Antrag - Verbesserung der Verkehrssicherheit an der Kreuzung Leonrodstraße / Dachauer Straße durch Anpassung der Ampelphasen

BA-Antrags-Nr. 20-26 / B 06318 des Bezirksausschusses
des Stadtbezirkes 09 - Neuhausen-Nymphenburg vom 23.01.2024

Quelle (Mobilitätsreferat, Umbau Stand 02/24)

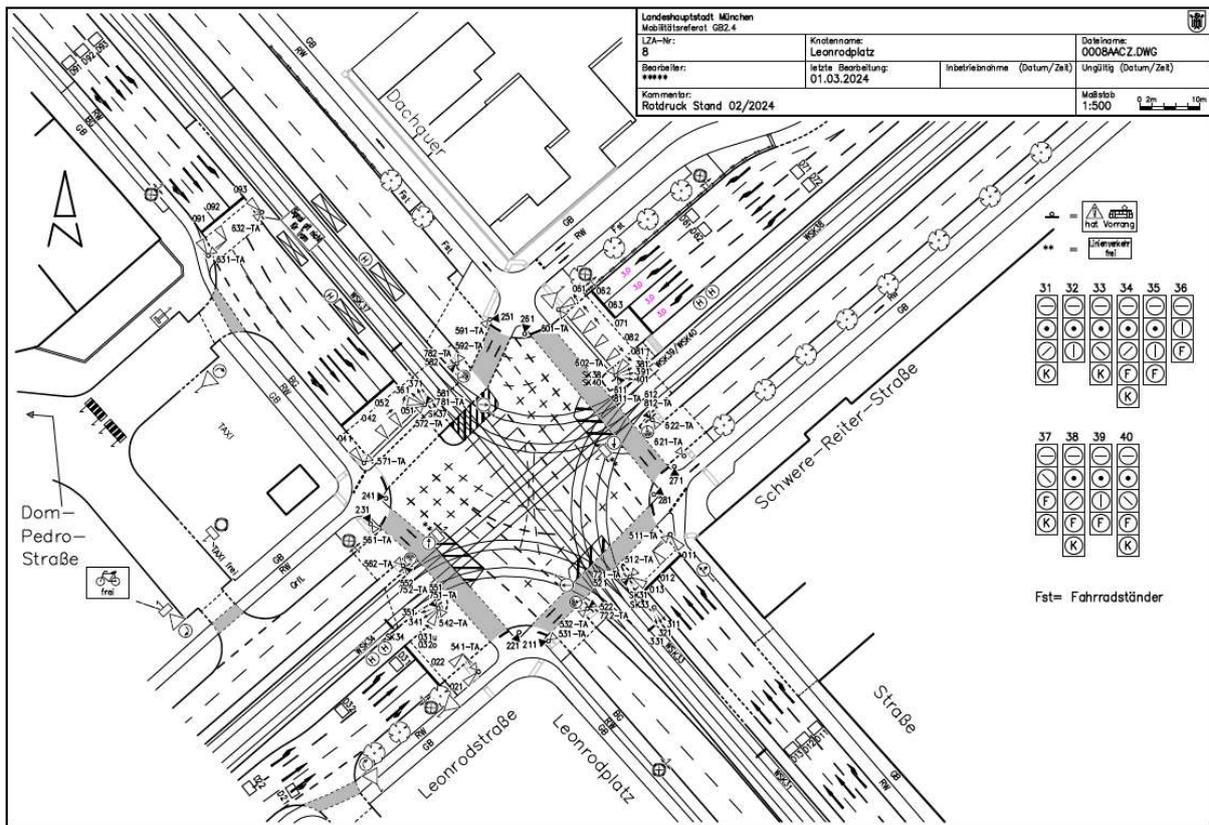
Aufgrund einer Vielzahl an zu berücksichtigenden Faktoren (ÖPNV-Beschleunigung, separate Freigabephase für Linksabbieger, zukünftig auch separate Freigabephase für Rechtsabbieger, relativ lange Querungswege für Fußgänger*innen, etc.) sind die signaltechnischen Freiheitsgrade an der Lichtsignalanlage (LSA) Leonrodplatz sowohl im Bestand, als auch nach dem grundlegenden Umbau, weitgehend ausgereizt. Eine zusätzliche Berücksichtigung von wendenden Fahrzeugen, ist somit einerseits signaltechnisch nicht notwendig und andererseits auch gar nicht mehr leistbar.

Durch die im Zuge des Kreuzungsumbaus verbundene Roteinfärbung aller relevanten Radfurten an der LSA Leonrodplatz, werden abbiegende und auch wendende Fahrzeugführer*innen bereits unmissverständlich auf die dort querenden Radfahrenden/Fußgänger*innen fokussiert und erhalten somit auch genügend Informationen, um sich regelkonform zu verhalten.

Wir bitten um Verständnis, dass wir aus den genannten Gründen den Wendevorgang (U-Turn) auch weiterhin signaltechnisch unbetrachtet lassen.
